# 島根原子力発電所 2号炉 地震による損傷の防止 (コメント回答)

[地下水位の設定]

令和 2 年 3 月  
中国電力株式会社

## 1. 審査会合におけるコメントと回答主旨

3-1図 浸透流解析を用いた設計地下水位の設定フロー

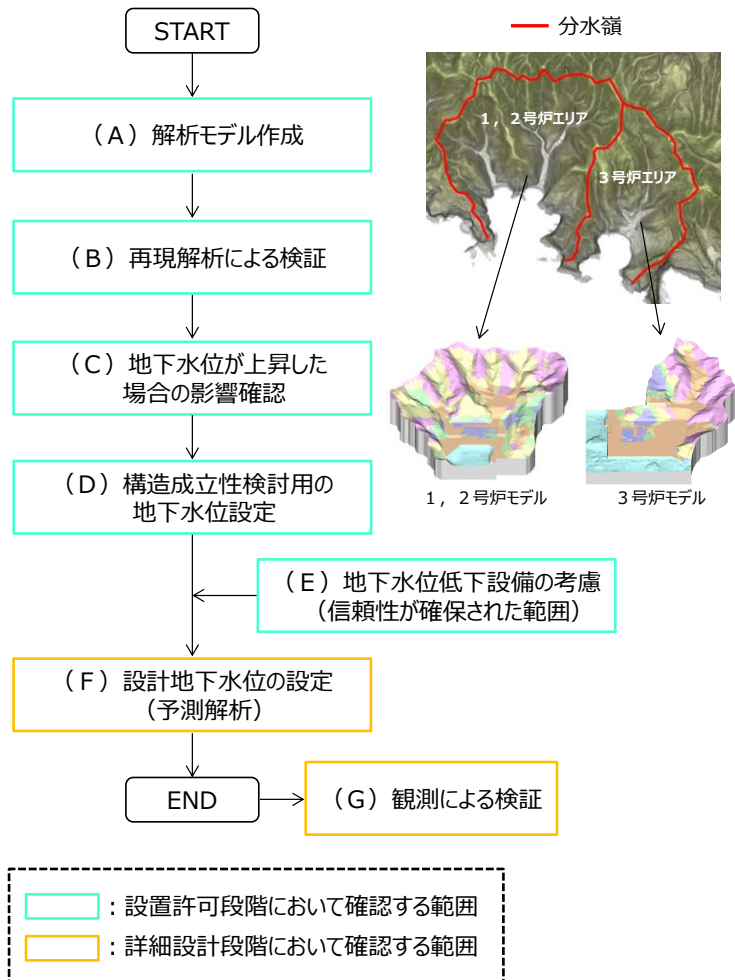
- 地下水位の設定に当たっては、地下水位観測記録から予測することは困難と判断し、防波壁や改良地盤をモデル化した浸透流解析を実施することに見直す。前段規制における地下水位について、地下水位低下設備が機能しない場合の定常的な地下水位分布を予測した浸透流解析結果を設定根拠として評価する方針を説明。また、後段規制における地下水位について、島根サイトの地形等を適切にモデル化した浸透流解析結果に基づき設定する方針を説明。  
地下水位低下設備の位置付けを評価するため、地下水位低下設備が機能しない場合の定常的な地下水位分布を予測した浸透流解析を実施し、地下水位低下設備に期待する施設を抽出した結果、建物・構築物については、揚圧力影響の低下等を目的として地下水位低下設備に期待した設計地下水位を設定し、屋外重要土木構造物、津波防護施設等については自然水位より保守的に設定した水位に基づき設定する方針を説明。【No.14-3,14-4,14-5,14-6,14-10】（P8,9,11,16～25）

- 浸透流解析を用いた設計地下水位の設定フローと各プロセスにおける検討方針を3-1図及び3-1表に示す。

- ・ 島根サイトの地形的特徴，計算機能力を踏まえ，適切に地下水位を評価する観点から，1，2号炉エリア及び3号炉エリアそれぞれで解析モデルを作成する。
- ・ 再現解析（定常）を実施し，解析水位と観測水位の比較結果を踏まえ，解析モデルに用いる透水係数等の解析用物性値を含めたモデルの妥当性を確認する。また，参考として再現解析（非定常）を実施し，解析水位と観測水位の比較確認を行う。

- ・ 防波壁周辺の地盤改良により敷地内の地下水の流動場が変化することを踏まえ，耐震評価において地下水位の影響を受ける可能性のある施設等を網羅的に抽出する。この影響確認においては，降雨条件を発電所の平均年間降水量より保守的に設定するとともに，信頼性（耐久性・耐震性・保守管理性）の低い地下水位低下設備（既設）は期待しないものとする。
- ・ 抽出した施設等について，地下水位の上昇により生じる影響の時系列的な変化を整理し，この影響を低減するための施設ごとの対応方針を定める。

- ・ 詳細設計段階で，(A)～(E)に基づく予測解析を実施し，各施設における設計地下水位を設定する。この影響確認においては，降雨条件を発電所の平均年間降水量より保守的に設定するとともに，信頼性の低い地下水位低下設備（既設）は期待しないものとする。なお，地下水位低下設備の機能に期待する施設については，信頼性の確保された地下水位低下設備（新設）に期待する。

3-8図 保守的な降雨条件の設定例

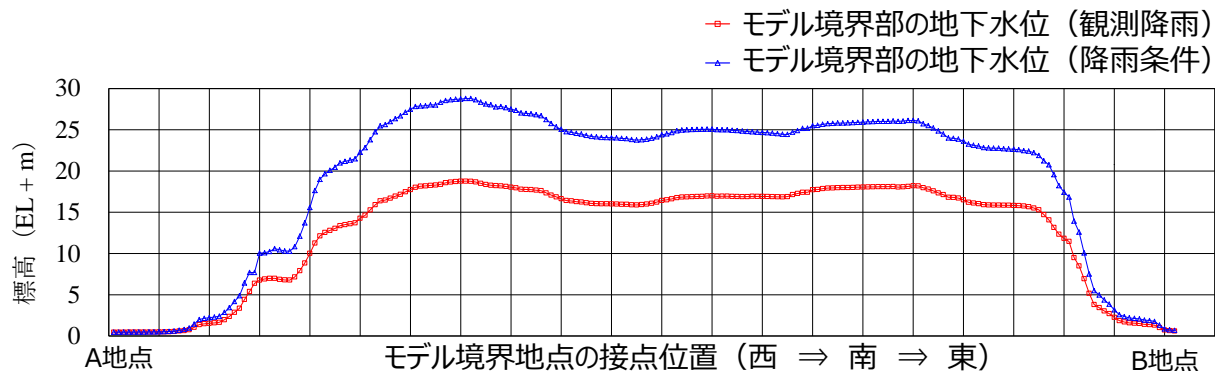
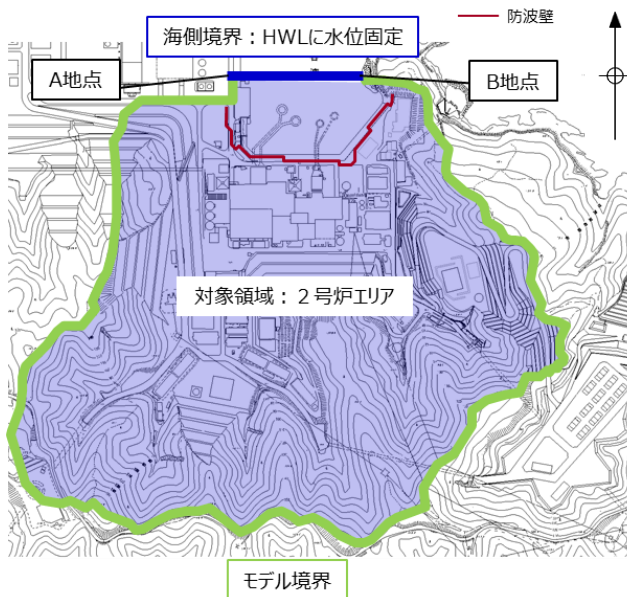
- 14-3 : 後段規制における将来的な地下水位予測について、解析や実験等による科学的な根拠に裏付けられた考え方及び評価方法を具体的に説明すること。
- 14-4 : 後段規制で設定するとしている地下水位や将来的な地下水位予測に対して、前段規制で説明すべき設計方針の範囲と内容を提示すること。また、前段規制の構造成立性の確認に用いる地下水位を設定し、設定根拠を説明すること。

島根原子力発電所での地下水位観測期間における平均年間降水量は約1,540mmであり、気象庁松江地方気象台における年間降水量(1941～2018年)の平均値は約1,880mmである。

浸透流解析における降水量の設定条件として、上記松江地方気象台における年間降水量にばらつきを考慮した値（平均値+1 $\sigma$ ）に、今後の気候変動予測による降水量の変化\*を加味し、降水量を設定する。3-8図に解析用降雨条件と観測降雨条件によるモデル境界地点での水位分布を示す。

3-9図 地下水位低下設備が機能しない場合の地下水位分布算定結果

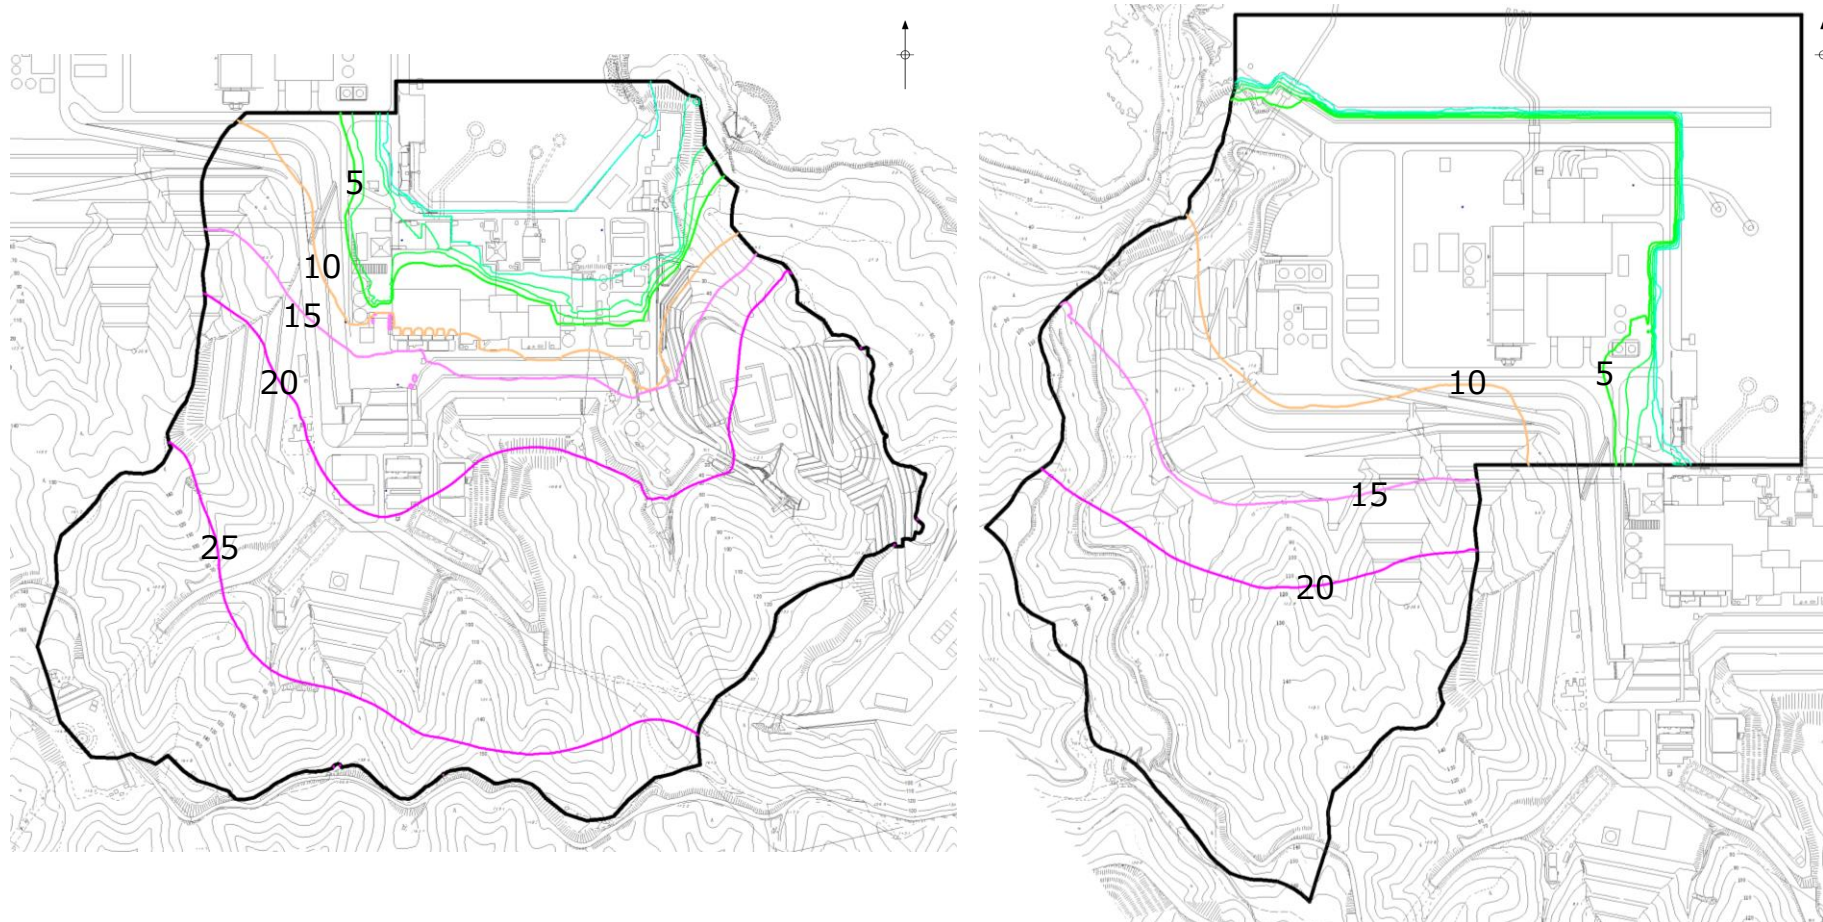
- 防波壁の設置及び周辺の地盤改良工事、地下水位低下設備の稼働状況、及び降雨データを時系列的に整理し、防波壁の設置等が地下水位に与える影響について検討した結果、地下水位観測記録から1, 2号炉北側の防波壁周辺では地下水位の上昇は見られず、観測地下水位は平衡状態となっている。この要因については、上昇側として防波壁の設置及び周辺の地盤改良並びに降雨、下降側として地下水位低下設備の稼働を抽出し、これら要因の釣り合いにより平衡状態が保持されることを考察。  
また、3号炉北側で実施中の局所的な地盤改良付近では地下水位が徐々に上昇しているため、地下水位観測記録から将来的な地下水位を予測することは困難と判断し、3号炉周辺の地下水位低下設備が稼働しない場合の浸透流解析を実施した結果、地盤改良の影響は軽微であることを確認。【No.14-1,14-2,14-7】（P 63,64,73～80）

- 地下水位低下設備が機能しない状態が継続した場合の定常的な地下水位分布を予測した浸透流解析の結果を3-9図に示す。
- 防波壁周辺の地盤改良により敷地内から海側への排水経路が遮断されることから、敷地内に流入した地下水が滞留し、この結果、地下水位が上昇する。

4-2図 地下水位低下設備の配置例及び構成例

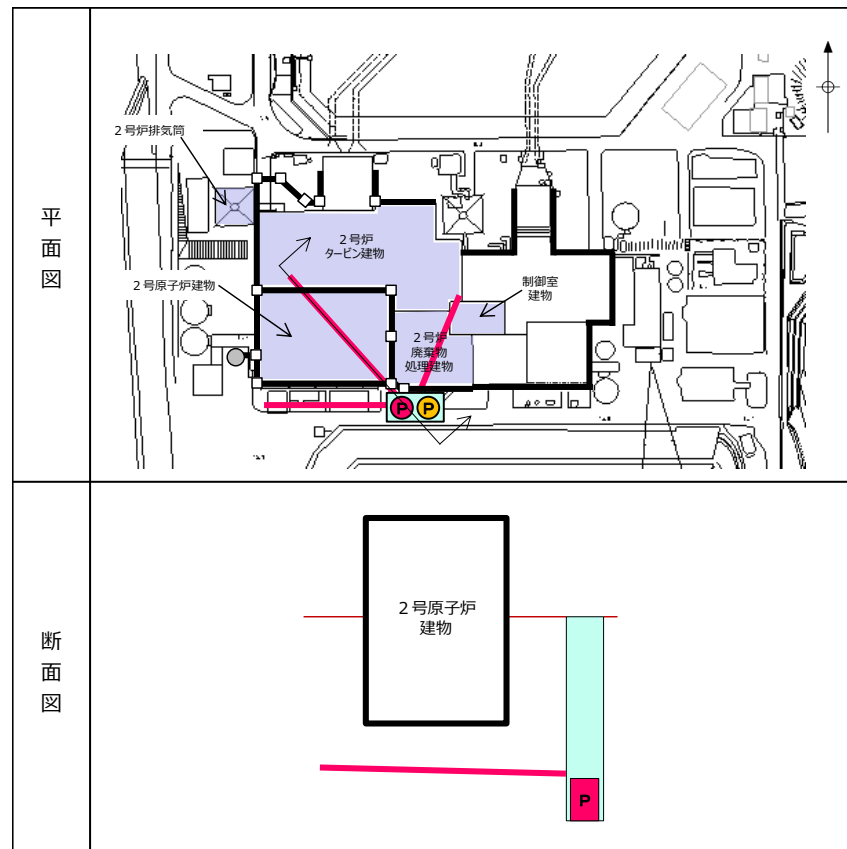
- 14-8 : 地下水位低下設備の種類及び配置を網羅的に提示すること。また、地下水位低下設備について、設備の種類ごとにS s 機能維持を踏まえた耐震性を説明すること。
- 14-9 : 地下水位低下設備の設置許可基準規則に基づく設計上の位置づけについて、設計基準対象施設としての登録、安全機能への影響、安全機能上の取り扱い及び重大事故対処施設としての区分等を含めて説明すること。

- 主要建物周辺に新たに設置する地下水位低下設備の配置例及び構成例を4-2図に示す。
- これは、早期に影響が現れる揚圧力影響(設置許可基準規則第4条)の低減に着目した建物・構築物(原子炉建物, タービン建物, 廃棄物処理建物, 制御室建物及び排気筒)に対し, 設置許可基準規則条文適合上必要な集・排水機能の範囲を示したものであり, 設計値保持上の必要範囲(■)と, 信頼性向上に寄与する範囲(●)にて構成される。
- 既設のサブドレーン及び集水管については, 耐久性及び耐震性を満たし, 集・排水機能が期待でき, また, 岩盤内に設置しているため, 土砂供給は非常に少ないと判断している。しかしながら, 万が一, 堆砂による通水面積の減少が発生した場合, 確実に堆砂を除去できないため管路より除外した範囲(■)については透水層(管路ではなく, 砕石相当の透水係数を考慮)として取り扱う。
- また, 揚水ポンプの故障を想定し, 同等の排水能力を有する揚水ポンプを設置することにより多重化した。
- なお, 4-2図は揚圧力影響(設置許可基準規則第4条)の低減に着目した設備構成例であるが, 液状化, 揺すり込み沈下等の周辺地盤の変状を考慮した場合においても機能が損なわれないことを確認し, 機能に影響が及ぶ場合は適切な対策を講ずる設計とする。
- 詳細設計段階においては, 設計上の必要範囲が機能する場合の浸透流解析を実施し, 設計地下水位を設定する。
- 揚水井戸及びドレーンの配置及び構造については, 詳細設計段階で確定する。

添付5-2図 三次元浸透流解析結果(定常状態・地盤改良完了前)

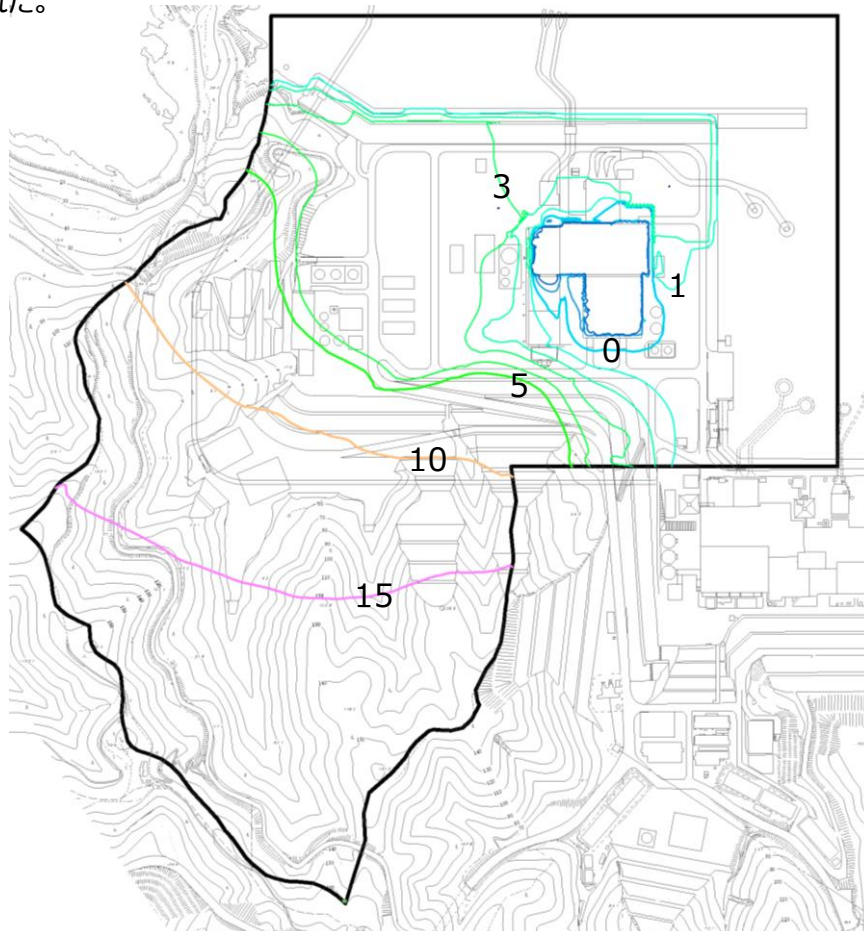
- 14-5 : 地下水位低下設備に期待する設計上の効果と、その効果に期待する対象施設を説明すること。
- 14-6 : 地下水位低下設備の効果が反映された観測地下水位に対して、保守的となるように設定するとしている地下水位について、地下水位の高さとして許容できる範囲を含めて、設定方法を説明すること。
- 14-7 : 将来的な地下水流の予測について、3号炉北側で実施中の局所的な地盤改良の影響はないと判断した根拠を定量的に説明すること。

- 3号炉北側の防波壁周辺の地盤改良完了前における地下水位のコンター図を添付5-2図に示す。
- 解析領域境界より3号炉建物に向かって地下水位は緩やかに下降しており、地下水位低下設備による水位低下効果が確認できる。
- 地下水位観測記録によると、3号炉北側の防波壁近傍において、地下水位は概ねEL+1~3mで推移している。地下水位の上昇要因は、防波壁の設置及び周辺の地盤改良並びに降雨が考えられ、一方で、下降要因として、地下水位低下設備による水位低減効果が考えられる。これらの地下水位上昇・下降要因が釣り合うことにより、地下水位が平衡状態に保持されていると考えられる。この傾向は、以下の解析結果においても確認された。

添付 9 - 1 図 敷地内の地下水位に影響を及ぼすと考えられる要因の時系列整理

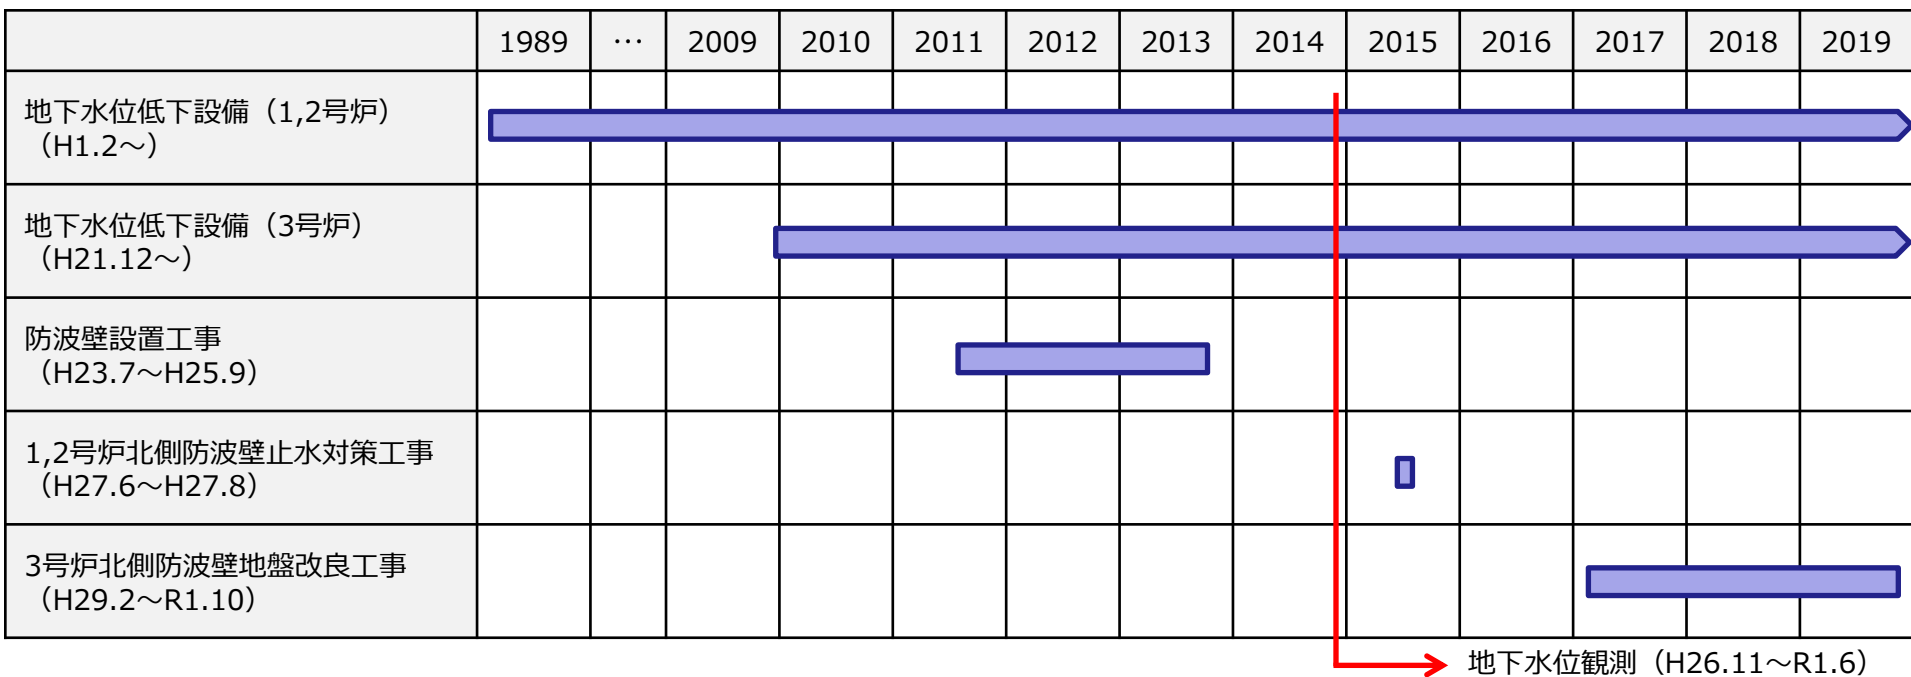
- 14-1 : 観測平均地下水位コンターについて、防波壁設置前の地下水位低下設備の稼働状況、地盤改良工事、降雨との時系列的な関係を整理し、地下水位に与える影響を分析した上で、防波壁の設置及び地盤改良による影響を考察し改めて説明すること。
- 14-2 : 観測地下水位を平衡状態に保持している要因について、網羅的に抽出した上で、分析及び考察を行うこと。また、要因の分析及び考察から、後段規制における地下水位低下設備の効果や地下水位観測記録等を踏まえた設定の考え方を説明すること。

- 敷地内の地下水位に影響を及ぼすと考えられる要因及び事象について、下表のとおり影響時期を整理した。また、地下水位観測記録を踏まえた考察を行った。
- 地下水位については、H26.11から連続観測しており、この観測記録（H26.11～R1.6）に基づき、支持地盤及び周辺地盤の改良が敷地の地下水位に与える影響について、下記のとおり考察する。なお、防波壁近傍及び2号炉建物廻りの地下水位観測記録を次頁以降に示す。
  - 観測記録 No.3より、1, 2号炉北側防波壁周辺の止水対策の前後において地下水位の上昇は見られないが、降雨後の地下水位上昇量が小さくなる傾向が確認された。
  - 観測記録 No.5より、3号炉北側防波壁周辺の地盤改良に伴い地下水位が徐々に上昇するが、上昇量は僅かである。また、3次元浸透流解析の結果から、保守的に3号炉周辺の地下水位低下設備が稼働しない場合においても、EL+5m程度に落ち着くと考えられるため、地盤改良の影響は軽微であるといえる。
